Informe Consolidado de Solicitud de Aclaraciones, Rectificaciones y/o Ampliaciones a la Declaración de Impacto Ambiental del Proyecto "MODIFICACIÓN PROYECTO MINERO ROMERAL FASE V: EXPLOTACIÓN SUBTERRÁNEA Y AJUSTES A INSTALACIONES EXISTENTES"

Nombre del Titular : Compañía Minera del Pacífico S.A.
Nombre del Representante Legal : Stephanie Soledad Wilhelm Núñez
Dirección : Pedro Pablo Muñoz 675

El presente Informe Consolidado de Solicitud de Aclaraciones, Rectificaciones o Ampliaciones a la Declaración de Impacto Ambiental del proyecto "MODIFICACIÓN PROYECTO MINERO ROMERAL FASE V: EXPLOTACIÓN SUBTERRÁNEA Y AJUSTES A INSTALACIONES EXISTENTES", contiene las observaciones generadas en virtud de la revisión de la Adenda.

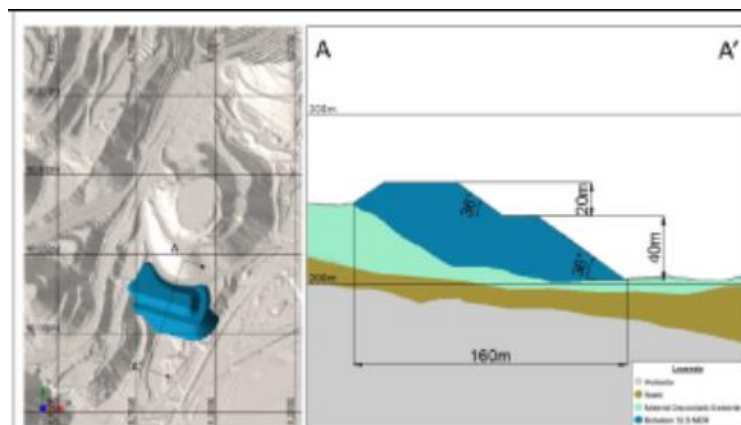
1.1. Según lo indicado en la “*Guía de Presentación de Proyectos de Botaderos de Estériles en Faenas Mineras*” de SERNAGEOMIN, se entregan los criterios de aceptabilidad del Factor de Seguridad y Probabilidades de Falla y recomienda los siguientes valores:

- F.S. Estático $\geq 1,3$ y Probabilidad de falla estático $< 10 \%$
- F.S. Pseudoestático (sismo máximo creíble) $\geq 1,1$ y Probabilidad de falla $< 40\%$

Considerando los valores citados, se solicita volver a presentar el Análisis de Estabilidad, debido a que el criterio de aceptabilidad debe considerar la confiabilidad de los datos y las consecuencias en caso de falla.

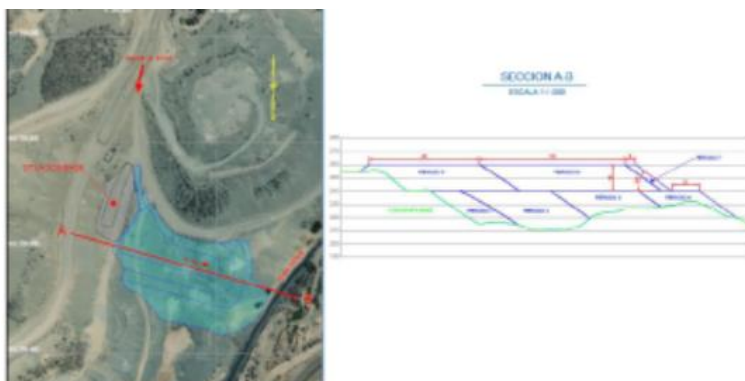
1.4. En relación con la Tabla 2-6 (Capacidad final del botadero y sus parámetros de diseño) con su Figura anexa, se observa que el Botadero SLS estaría apoyado sobre el material depositado existente.

Luego, en la Figura 2-32 (Secuencia de llenado Botadero SLS Periodo 1 y Periodo 7), se observa el Botadero SLS separado del material existente.

Por lo anterior, se solicita aclarar la ubicación final que tendría el Nuevo Botadero SLS. Además, indicar si existen trabajos de depositación en el depósito de material existente, que puedan afectar la construcción del Nuevo Botadero SLS.

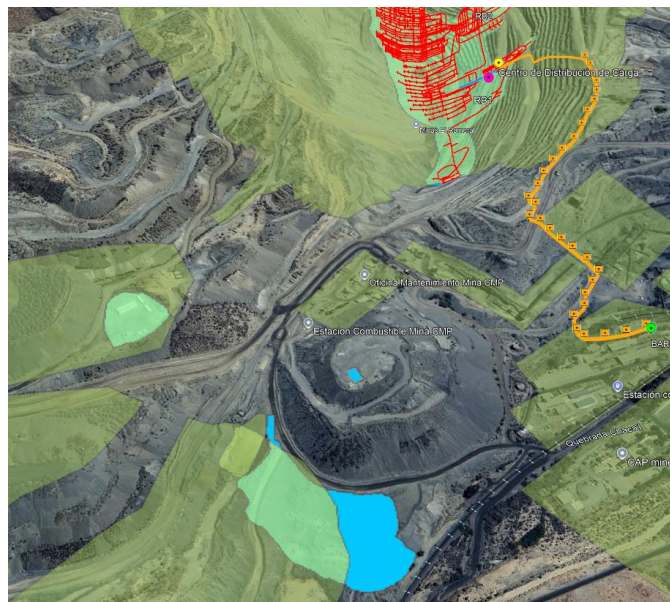
De acuerdo a lo anterior se aclara al Titular que debe presentar caracterización de suelo en base a descripción realizada en terreno, la cual debe contener los siguientes elementos: Metodología aplicada en la caracterización del suelo, la cual debe estar fundamentada y especificar: i) cantidad y ubicación georreferenciada las calicatas, perfiles o cortes de camino que justifiquen la representatividad del muestreo por unidades o zonas homogéneas de suelo, indicando los criterios utilizados para la determinación de las áreas homogéneas; ii) distanciamiento entre observaciones de terreno, en base a lo cual, deberá determinarse e indicar la escala de trabajo de terreno.

Para realizar la caracterización o descripción de suelo propiamente tal, se debe utilizar pauta oficial SAG del año 2011 u otro documento oficial, describiendo los parámetros en ella indicada (profundidad, pendiente, pedregosidad superficial, pedregosidad subsuperficial, entre otros).

En base a los resultados (valores) obtenidos una vez aplicada la pauta en la descripción de la calicata, y en base a la identificación del factor limitante observado, se deberá determinar la clase de capacidad de uso. Para la determinación del factor limitante, de corresponder, se deberán detallar las metodologías utilizadas para su determinación y los análisis con sus correspondientes respaldos realizados en laboratorios acreditados (por ejemplo, para determinación de contenido de humedad del suelo).

Finalmente se deberá presentar un plano de suelo georreferenciado con información sobre las clases de capacidad de uso de suelo determinadas para el área en estudio, incluyendo un cuadro con una leyenda descriptiva del suelo. También se debe presentar un cuadro complementario con la superficie estudiada, símbolos cartográficos y las respectivas capacidades de uso.
